Informe Consolidado de Solicitud de Aclaraciones, Rectificaciones y/o Ampliaciones a la Declaración de Impacto Ambiental del Proyecto "Parque Fotovoltaico Diego de Almagro"

Nombre del Titular : Inmobiliaria e Inversiones Los Coihues S.A.
Nombre del Representante Legal : luis patricio silva toro
Dirección : Av. Salvador 235. Providencia

El presente Informe Consolidado de Solicitud de Aclaraciones, Rectificaciones o Ampliaciones a la Declaración de Impacto Ambiental del proyecto "Parque Fotovoltaico Diego de Almagro", contiene las observaciones generadas en virtud de la revisión de la Adenda.

Figura N°1. Relación espacial entre las obras arenales y lineales del Proyecto en evaluación y los cauces naturales detectados en el sector

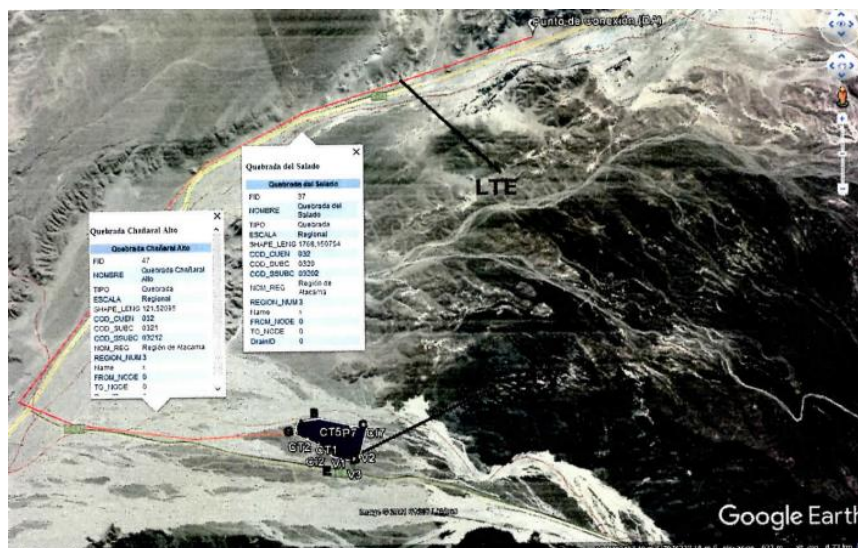
denominados Quebrada Chañaral Alto (Planta FV) y Quebrada Del Salado (LMT), tal cual se puede apreciar en la siguiente Figura:
